Ampliação do Complexo Industrial de Sines da Repsol Polímeros

Projecto Alba

Licenciamento Ambiental Integrado
Aditamento

Aditamento

Figura 1 – Diagrama eléctrico mostrando a origem da energia eléctrica que alimenta o electrolisador e os pontos de injeção do sub-bloco fotovoltaico 1.6 (FV B1.6) e dos futuros blocos 2 e 3 (FV B2 e PV B3)

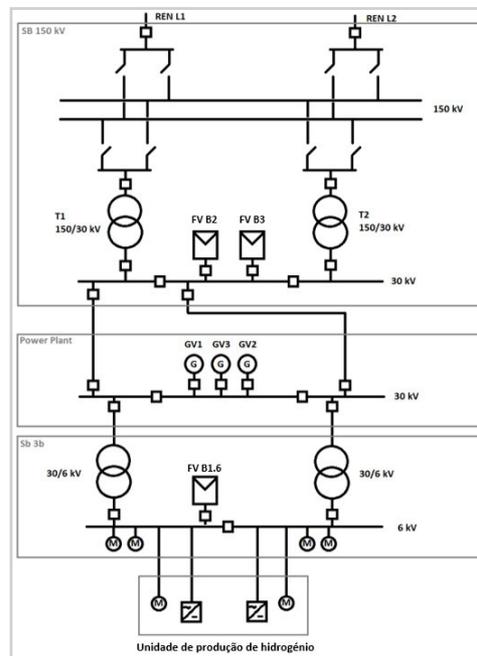
1.3 Esclarecer as seguintes questões relativamente à Unidade de Produção de Hidrogénio por eletrólise:.....	13
1.4 Clarificar na memória descritiva a proveniência da água desmineralizada a utilizar no processo de eletrólise, ou seja, se a água será fornecida a partir de equipamentos de tratamento já existentes no complexo petroquímico ou através de novos equipamentos a instalar.....	17

O electrolisador para a produção de hidrogénio será alimentado a 6 kV a partir de uma das subestações existentes dentro do Complexo Petroquímico da Repsol Polímeros (CP), especificamente a partir da subestação S3b. Esta subestação está ligada à subestação principal designada por "Power Plant", que por sua vez é alimentada a partir da nova subestação que irá ligar o CP à rede externa de 150 kV da REN (ver diagrama abaixo).

Figura 5 – Definição do buffer de análise da paisagem

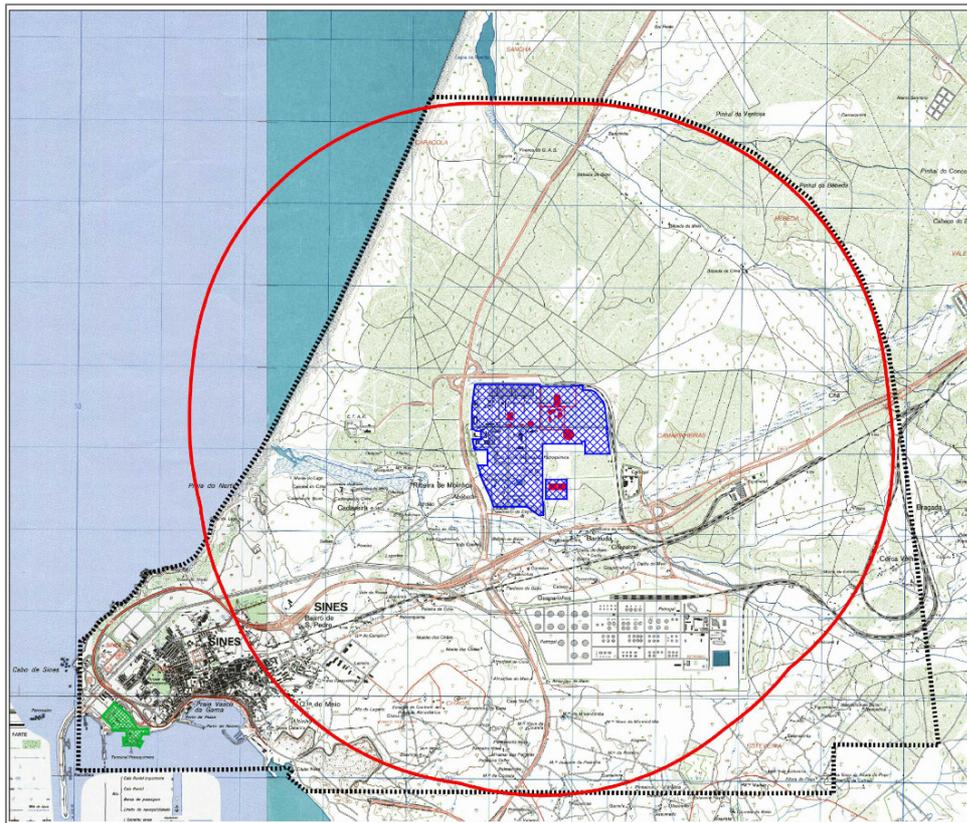
1.5 Esclarecer a opção tomada na definição de uma Área de Estudo que não configura o habitual buffer, que se rege por critérios já estabelecidos anteriormente quer ao nível do critério de acuidade visual quer ao nível da forma da sua delimitação que nunca configura figuras geométricas com a forma apresentada e, sobretudo, com um recorte claramente definido de forma arbitrária	17

Como foi amplamente explanado no EIA, o Projecto Alba abrange os dois estabelecimentos da Repsol Polímeros, o Complexo Petroquímico (CP) e o Terminal Portuário (TP). Nesta conformidade, a definição da área de estudo considerou um procedimento sequencial, em que inicialmente foi traçado um *buffer* de 3,5 km em torno das áreas directamente intervencionadas do CP e lotes 2FM e 2C1 (polígono encarnado na Figura 5) e, em seguida, foi inserida a área intervencionada do TP, de que resultou um novo buffer com a forma em questão.
